Änderungen durch Upgrade auf Version 6.3.0#4

Mit diesem Upgrade werden auf den ersten beiden Hierarchie-Leveln (Etagen und Ebenen) neue Programm-Buttons hinzugefügt.

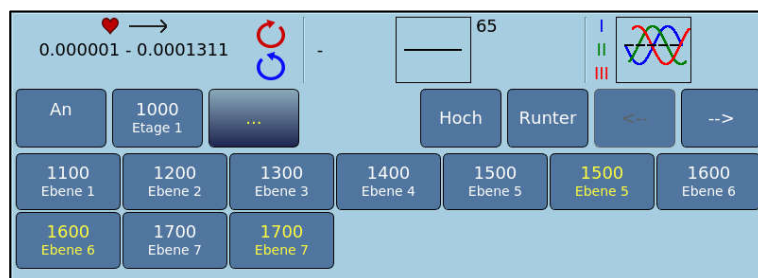
➤ **Bitte beachten Sie diese Änderung der Programmnummern bei Ihrer bisherigen Dokumentation.**

Die Änderung der Programmnummern wurde auch für die Akkordfunktion und die Lizenz „Intelligente Anamnese Auswertung“ durchgeführt.
